Gestaltungsplan «Oberer Deutweg / Erweiterung Sportpark»

## Stellungnahme zu den Einwendungen

(öffentliche Auflage vom 16. Juni-15. August 2023)

Schattendiagramm für das Baufeld C (Hochhaus)

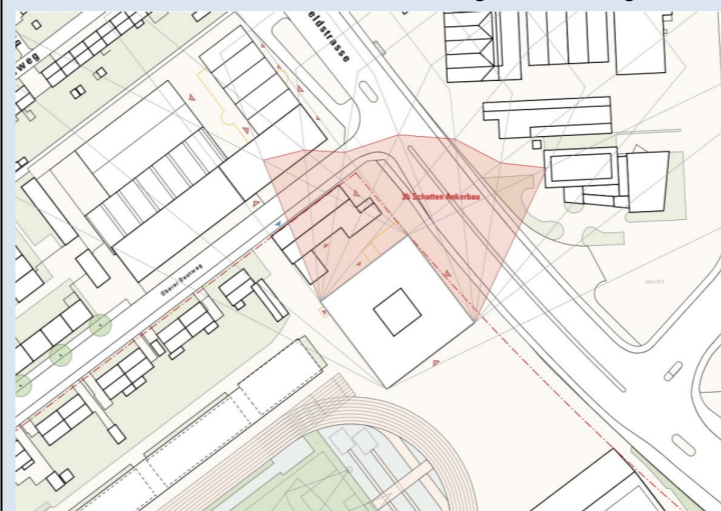
## 2. Verzicht auf Hochhaus oder Verlagerung

Das Projekt auf dem Baubereich C (Hochhaus) lässt einen angemessenen Respekt gegenüber den nächsten Wohnhäusern am Oberen Deutweg (5-16) missen. Insbesondere die nächstgelegenen Wohnbauten würden am Morgen – wohl Sommer wie Winter – in einem unzumutbaren Ausmass beschattet. Die Schattensimulation macht keinen Bezug zur bestehenden und angrenzenden 2-geschossigen Wohnsiedlung (W2/2.0). Hierzu wären grundlegende Gedanken anzustellen, etwa die Verschiebung des Ankerbaus auf das offene Eisfeld neben der Eissporthalle oder generell näher zur Eissporthalle. Dadurch könnte auch die Olympiaeiche als historisches Mahnmal stehen bleiben.

Inmitten dieser Wohnzonen und angrenzend an unsere geschützten Wohnsiedlung so breit und hoch zu bauen, ist unpassend. Durch das Hochhaus wird die Wohnqualität markant sinken. Eine weitere Folge davon ist die Wertminderung unserer Liegenschaft. Beim Kauf der Liegenschaften Oberer Deutweg 9 und 7 ging man vom bestehenden Gestaltungsplan (1988/1999) aus. Dort sind Gebäude mit einer maximalen Höhe 20 m geplant. Eine erneute Aufstockung auf 40 m bedeutet eine markante Entwertung unserer Liegenschaften.

Die Belastungen durch den Schattenwurf wurden sowohl für das Hochhaus (Pflicht) wie auch für die Aufstockung (freiwillig) untersucht. Der Schattenwurf des Hochhauses belastet die umliegenden Wohngebäude nicht.

Das Gestaltungsplanareal liegt in einem heterogenen Gebiet, das gemäss regionalem Gebiet eine hohe bauliche Dichte aufweisen soll. Neben der kleinstrukturierten Eigenheimsiedlung und der nördlichen Wohnbebauung am Oberen Deutweg, grenzt der Gestaltungsplanperimeter auch an grosse und hohe Gebäudevolumen des benachbarten Gewerbe- und Industrieareales. Auf der Sportanlage selbst befinden sich weitere grossmassstäbliche Hochbauten mit Sportnutzungen. Mit der Höhenstaffelung kann ein gelungener und verträglicher Übergang zu den niedrigeren Gebäuden in der Eigenheimsiedlung sichergestellt werden. Dasselbe bewirkt der Erhalt der Schlosserei gegenüber den niedrigeren zweigeschossigen Bebauungen entlang des Oberen Deutwegs im Südosten. Gleichzeitig kann mit dem Gebäude im Baufeld C ein städtebaulicher Auftakt zum grossvolumigen Gewerbe- und Industriequartier im Norden geschaffen werden. Dies ohne Beschattung der bestehenden niedrigeren Wohngebäude in der Eigenheimsiedlung und am Oberen Deutweg.

Vor der Erarbeitung des Richtprojekts und des Gestaltungsplans wurde eine Testplanung mit drei Planerteams durchgeführt. Darin wurde anhand verschiedener Bebauungsansätze geprüft, welche städtebaulichen Setzungen (Gebäudevolumetriem, Gebäudehöhen, Aussenraumanordnungen etc.) sich für den Ort und die geplanten Nutzungen besonders eignen. Mehrere Fachpersonen haben sich mit den möglichen Bebauungsansätzen auseinandergesetzt. Das vorliegende Richtprojekt wurde aufgrund des einstimmig als beste räumliche Einordnung gewählten Lösungsansatzes weiterverfolgt. Dieser Lösungsansatz überzeugt einerseits mit der gelungenen Höhenstaffelung und andererseits mit der Volumenkonzentration und dem daraus resultierenden grosszügigen Freiraum als Auftakt zum Sportpark im Süden. Diese so festgelegten Freiräume stehen für sportliche Nutzungen zur Verfügung und berücksichtigen nachhaltig die Kaltluftströmungen. Durch das Gebäude C werden sie gut gegenüber den Wohngebieten im Westen abgeschirmt. Ein Tausch der Standorte von Platz und Gebäude C würde zu verstärkten Lärm- und Lichtemissionen in Richtung Westen führen.

Eine Verschiebung des Baufelds C in Ostrichtung führt zwar zu einem grösseren Abstand zur Eigenheimsiedlung / Oberen Deutweg, ändert aber nichts an der sich verändernden Fernsicht oder dem Schattenwurf. Gleichzeitig würde jedoch der grosszügige Freiraum zerstört und der Kaltluftstrom in Richtung der Kronastrasse beeinträchtigt. Aus diesen Gründen wird an der Platzierung des Hochbaus festgehalten. Die Interessenabwägung zu den ISOS-Zielen und der Vergleich zwischen den Gestaltungsplänen (Kap. 3.3. im Planungsbericht) zeigen, dass mit dem neuen Gestaltungsplan keine schlechtere, sondern eine städtebaulich bessere Entwicklung ermöglicht wird. Der Gestaltungsplan schafft somit Planungssicherheit, sichert eine gute und geordnete räumliche Entwicklung im Quartier, steigert die Attraktivität und die Lagequalität am Oberen Deutweg.

Der Antrag wird nicht berücksichtigt. Die Ausführungen zur Olympiaeiche stehen unter Punkt. 3.

Schematische Darstellung mit der Einbettung des Sportparks ins Stadtgefüge

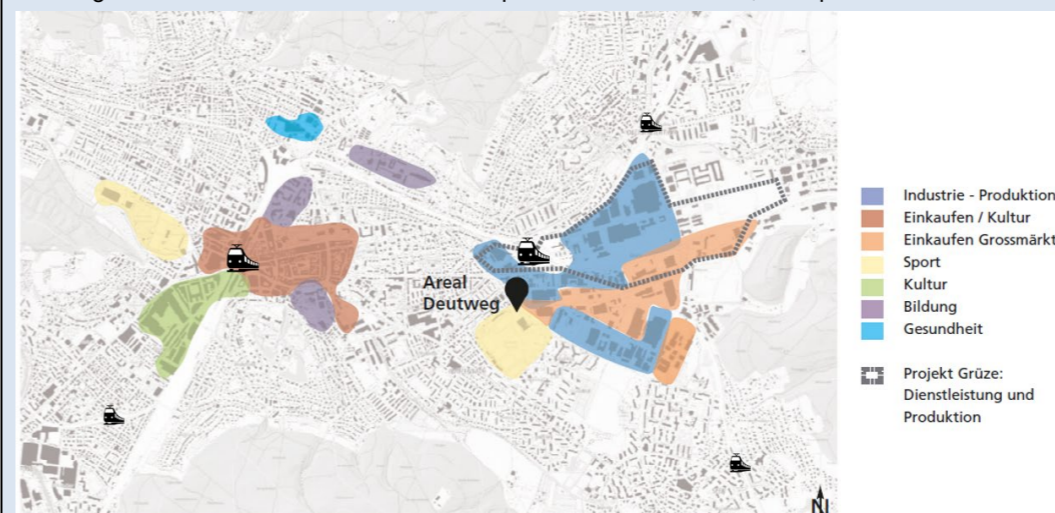
**5. Verteilung der Sportanlagen in Winterthur**

Sport ist wichtig und es ist wesentlich, dass sportliche Aktivitäten in guten Hallen bzw. Räumen trainiert werden können. Es stellt sich aber die Frage, ob es sinnvoll ist, dass so viele Trainingsmöglichkeiten für verschiedene Sportarten wie auch die Unterkünfte an einem Ort konzentriert werden sollen. Dies führt unweigerlich zu Verkehrsproblemen (Eltern, die ihre Kinder bzw. Jugendliche ins Training fahren), zu Parkplatzproblemen und nicht zuletzt ergibt sich ein riesiges Sicherheitsrisiko an der Kreuzung Ob. Deutweg / Grüzefeldstrasse / Industriestrasse.

Das Quartierzentrum wie auch das Schulhaus Gutschick werden durch die grossen Gebäudevolumina der bestehenden und neuen Bauten erdrückt. Sollte hier noch ein Hallenbad dazukommen, wäre es eine Grossüberbauung für Sportler\*innen und die Anwohnenden sind nur noch Statisten. Ein solcher Gestaltungsplan ist nicht quartierverträglich.

Durch den Gestaltungsplan kann es zu Problemen zwischen Amateur- und Profisport kommen. Schon beim Fussballrasen ist dies ein Thema. Dürfen auch Amateurfussballer\*innen auf allen Feldern spielen? Oder wird es wegen der Rasenqualität zu Einschränkungen für den Amateurfussball kommen?

Der Sportpark zeichnet sich durch vielseitige Möglichkeiten der Sportausübung im gebundenen (Vereinssport) und ungebundenen Sport aus. Der Sportpark Deutweg ist die grösste zusammenhängende Sportanlage der Stadt Winterthur. Sie hat eine regionale Bedeutung und entstand 1936 im Rahmen des Eidgenössischen Turnfests. Seither wurde das Sportangebot stetig erweitert und die bestehende Anlagen modernisiert und ausgebaut.

Der Sportpark liegt an zentraler Lage in Winterthur und ist dadurch für alle optimal erreichbar. Mit dem Ausbau des Bahnhofs Grüze / Haltestelle Grüze Nord wird die Erreichbarkeit nochmals verbessert. Eine Verlegung von einzelnen Sportanlagen an andere Orte ist aufgrund des nicht vorhandenen Raums nicht möglich und widerspricht auch der städtischen Entwicklungsstrategie der kurzen Wege und der künftigen multifunktionalen Nutzung von städtischen Infrastrukturen. Entsprechend ist es sinnvoll, die Sportlerunterkünfte dort anzubieten, wo sich die Sportanlagen befinden.

Das Wohnquartier um den Sportpark profitiert von den Sportangeboten, dem Quartierzentrum und den nahen Schulen (Gutschick, Hörnlistrasse). Der Sportpark ist Teil des Quartiers und bietet umfangreiche Freizeit- und Aufenthaltsmöglichkeiten. Die Dichte an frei nutzbaren Sportflächen wie Minipitch-Anlagen, gratis Tennisplätzen oder Beachvolleyballfeldern ist nirgends so gross wie im Sportpark Deutweg. Zusätzlich können die Rasen- und weiteren Sportfelder frei genutzt werden, wenn keine Reservationen vorliegen. Mit dem FC Tössfeld ist ein Breitensportverein im Sportpark situiert, dem eine umfangreiche und moderne Infrastruktur zur Verfügung steht. Das Win4 bietet zusätzliche Infrastrukturanlagen für den Breiten- und Spitzensport, je zwei Schulen und Fitnesscentren sowie grosszügige öffentlich zugängliche Umgebungsanlagen.

Darstellungen laufende Entwicklungen, Entwurf neue Strassenführung inkl. neuer Busstrasse sowie Einfahrt TG (schwarz)

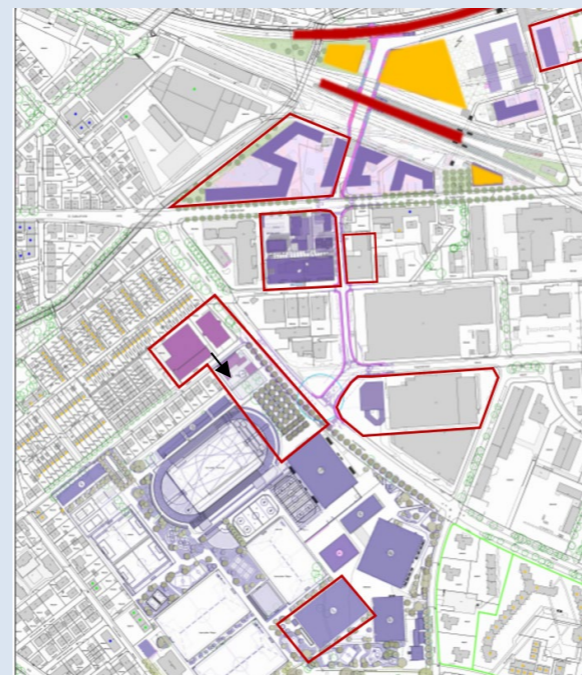
<p><b>8. Verzicht bzw. Verlegung der geplanten Tiefgarageneinfahrt und Belegung der Knotenkapazität Grüzefeldstrasse/ Oberer Deutweg (+ Industriestrasse)</b></p> <p>Das Hochhaus und die geplante Tiefgarage befinden sich an denkbar ungünstiger Verkehrslage und zu nahe an der Wohnsiedlung. Weiterer Lärm kommt deshalb auf uns dazu. Das bereits aktuell hohe Verkehrsaufkommen am Oberen Deutweg und der Grüzefeldstrasse lassen den Mehrverkehr nicht zu. Die Einfahrt in das geplante Parkhaus am Deutweg, nahe bei der Kreuzung, bewirken zusätzlichen Rückstau. Nebst dem zunehmenden Verkehrslärm werden die umliegenden Wohnquartiere durch Schleichverkehr belastet.</p>	<p>Der Vorteil der im Gestaltungsplan vorgesehenen Garageneinfahrt ist, dass die Autos bereits an der Strasse in das Schlossereigebäude integrierte und abgeschirmte Einfahrt abtauchen und nicht entlang der Zwischenverbindung auf das Parkfeldgelände kanalisiert werden. Die Emissionen im Zusammenhang mit der Parkierung (Autotüren, Wegfahrgeräusche etc.) würden zukünftig in geschlossenen Räumen erfolgen. Das Lärmgutachten (s. Beilage 2) weist nach, dass die neue Tiefgaragenezufahrt die strengen Planungswerte einhalten kann.</p> <p>Im Rahmen eines Verkehrsgutachtens wurde ermittelt, ob der zu erwartende Verkehr durch die Tiefgarage auf der Kreuzung Oberer Deutweg / Grüzefeldstrasse abgewickelt werden kann. Dies sowohl im Hinblick auf die bestehende wie auch auf die geplante Strassenführung gemäss dem erarbeiteten Betriebs- und Gestaltungskonzept für das Umfeld Grüze. Es zeigt sich, dass die Ein- und Ausfahrten zusammen mit den bereits bestehenden und dem künftig angenommenen Verkehr bewältigt werden können. Die Verkehrsqualität bleibt je nach Knotenmassnahme (Lichtsignal, oder veränderten Abbiegemöglichkeiten) bei der heutigen Qualitätsstufe D, ohne Knotenmassnahmen kann die Fahrtenzahl zwar bewältigt werden, die Qualitätsstufe wird jedoch auf ein E gesenkt. Unabhängig von der neuen Tiefgarageneinfahrt werden deshalb derzeit verschiedene Verkehrsmassnahmen geprüft, um die Verkehrssicherheit zu verbessern. Diese Massnahmen werden unabhängig vom Gestaltungsplanverfahren geprüft und hängen mit den jeweiligen Verkehrsveränderungen zusammen.</p> <p>Zur Vermeidung von übermässigem Mehrverkehr wird die Obergrenze zulässiger Autoabstellplätze in den Gestaltungsplanvorgaben gegenüber der städtischen Parkplatzverordnung gesenkt (s. auch nachfolgende Anträge). Die neue Nutzungsausrichtung (Unterkünfte) auf den privaten Arealen erzeugt im Vergleich zu einer gewerblichen Entwicklung, wie sie gemäss bisherigem Gestaltungsplan möglich wäre, weniger Verkehr.</p> <p>Gemäss Planungs- und Baugesetz muss die künftige Einfahrt auf einen Parkplatz oder in eine Tiefgarage über eine untergeordnete Strasse erfolgen. Eine Einfahrt über die Grüzefeldstrasse ist nicht zulässig. Durch die neue Verkehrsführung vom Bahnhof Grüze bis an die Grüzefeldstrasse</p>

(Bustrasse) wird die Einfahrt zudem auch aus verkehrstechnischer Sicht nicht mehr möglich sein. Die Einfahrt auf die künftigen Parkierungsmöglichkeiten ist daher nur vom Oberen Deutweg her möglich. Die Lage wurde so gewählt, dass zur Kreuzung Oberer Deutweg / Grüzefeldstrasse der grösstmögliche Abstand gewährt wird. Würde die im Gestaltungsplan vorgesehene Erweiterung der Sportfunktionen im Gestaltungsplanperimeter nicht erfolgen, würde dies nichts an der Tatsache ändern, dass die Zufahrt zu den 162 bereits im Freien existierenden Parkplätzen, wegen der neuen Kreuzungslage und der Gesetzgebung bezüglich Erschliessung von untergeordneter Strasse her, angepasst werden müsste. In diesem Fall gäbe es keine Alternative zu einer oberirdischen Parkfelderschliessung neben dem Gebäude der Schlosserei.

Gegenüber der heutigen Erschliessung der Parkplätze über die Grüzefeldstrasse wird mit der Verlegung der Tiefgarageneinfahrt die Planungsgrundlage für die Realisierung einer sichereren Parkplatzeinfahrt (weniger Abbiegebeziehungen, Autos müssen nicht über mehrere Spuren) geschaffen. Für den sicheren Betrieb müssen die Sichtweiten gemäss der kantonalen Verkehrserschliessungsverordnung (VErV) eingehalten werden. Bereits im Rahmen des Richtprojekts wurde nachgewiesen, dass dies möglich ist. Der abschliessende Nachweis erfolgt im Rahmen des später kommenden Baubewilligungsprozesses. Die Einhaltung der Sichtweiten garantiert die Sichtbarkeit der langsameren Verkehrsteilnehmenden (Velo- und Fussverkehr).

Die Kontenkapazität kann belegt werden. Auf den Antrag die Tiefgarageneinfahrt zu verlegen, kann nicht eingegangen werden.
